Erfurter Sportbetrieb

Stellungnahme der Stadtverwaltung Erfurt zur Drucksache 0839/25

Antrag der Fraktionen CDU und SPD & PIRATEN zur Drucksache 0589/24 - Prioritätenliste der Sportentwicklungsplanung Erfurt 2030

XXXXX	Sportzentrum Marbach	Kunstrasenplatz	600.000 €	• Bau eines Kleinfeld-Kunstrasenplatzes und Verlegung Rasenplatz
-------	----------------------	-----------------	-----------	--

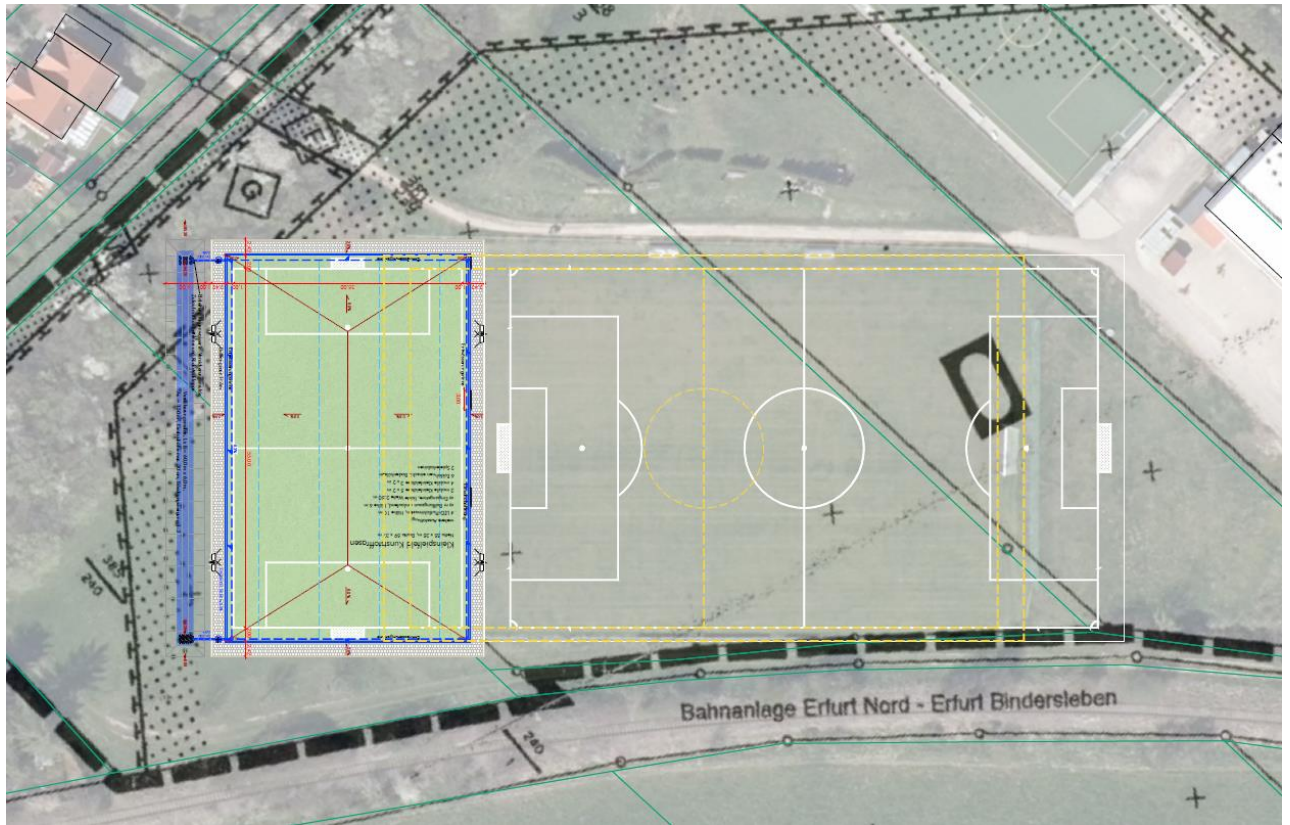
Das Ansinnen einen weiteren Kleinfeld-Kunstrasenplatz in Marbach zu bauen ist dem ESB bekannt. Dringender ist jedoch das Problem der fehlenden Umkleidemöglichkeiten, welches zuvor gelöst werden muss. Dafür werden Mittel aus der 500 TEUR – Liste eingesetzt.

Grundsätzlich stellt der Sportentwicklungsplan auch ein Defizit bei wettspielfähigen Kunstrasenplätzen (3-5) fest. Dieser hier wäre nur im Kinder- und Jugendbereich nutzbar. Über die territoriale Verteilung hierzu ist noch nicht befunden, mit einem diesbezüglichen Beschluss würde man zumindest in diesem einem Fall vorgehen.

Unabhängig davon, ist im uns vorliegenden Planauszug erkennbar, dass man sich mit dem Entwurf außerhalb des definierten Baufensters (wie schon mit dem vorhandenen Kleinfeldkunstrasen) aus dem B-Plan bewegt. Hier wären also auch noch baurechtliche Fragen zu klären.

Änderung des/der Beschlusspunkte aus Sicht der Stadtverwaltung:
Aus Sicht der Verwaltung ist der Antrag abzulehnen.
